ПАСПОРТ ДОСТУПНОСТИ объекта социальной инфраструктуры (ОСИ) № 2

- 1.1. Наименование отрасли (сферы деятельности): объект социальной защиты населения
- 1.2. Адрес объекта: : 649100, Республика Алтай, Майминский район, с. Майма, ул. Трудовая, 57
- 1.3. Сведения о размещении объекта:
- часть здания 2 этажей (или на _____ этаже), 403,2 кв.м
- наличие прилегающего земельного участка (да, нет); 532 кв.м.
- 1.4. Год постройки здания - 1980, последнего капитального ремонта/реконструкции - 2017 года.
- 1.5. Дата предстоящих плановых работ: текущего 2025 капитального -

АКТ ОБСЛЕДОВАНИЯ
объекта социальной инфраструктуры
К ПАСПОРТУ ДОСТУПНОСТИ ОСИ
№ 2

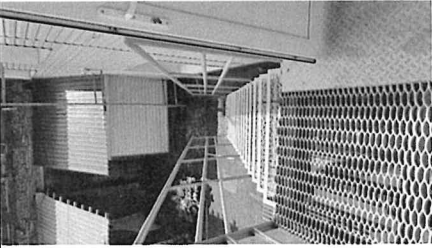
№ п/п	Наименование функционально-планировочного элемента	Наличие элемента			Выявленные нарушения		Работы по адаптации объекта	
		есть\нет	№ на плане	№ фото	Содержание	Значимо для инвалидов (категория)	содержание	Виды работ
2.1	Лестница (наружная)	есть	-	 	Не предусмотрены специальные контрастные полосы на первой и последней ступенях марша лестницы (п. 10.4.4. СП 136.13330.2012).	С	Выделить цветом (или фактурой) краевые ступени лестницы (проступь) путем нанесения одной или нескольких полос, контрастных с поверхностью ступеней, (например, желтого цвета), имеющих общую ширину в пределах 0,08-0,1 м. Расстояние между контрастной полосой и краем проступи – от 0,03 до 0,04 м. (п.6.2.8 СП 59.13330.2020). (Рисунок В22 в приложении В СП 136.13330.2012	Индивидуальное решение с ТСП

оказать ситуационную помощь инвалиду, передвигающемуся на кресле-коляске.		
2.3.	Входная площадка	есть	-		Замечаний нет	-	-	-	
2.4.	Двери входные	есть	-	 	Высота дверного порога составляет 0,033 м., что не соответствует п. 6.2.4 СП 59.13330.2020 (Дверные проемы не должны иметь порогов и перепадов высот пола. При необходимости устройства порогов (при входе в жилой дом, общежитие, дом интернат, выходе на балкон, лоджию и т.п.) их высота или перепад высот не должны превышать 0,014 м.	К	Обеспечить высоту порога входной двери не более 0,014 м до момента адаптации дверного проема оборудовать дверной проем мобильными пандусами. Например:		Индивидуальное решение с ТСР
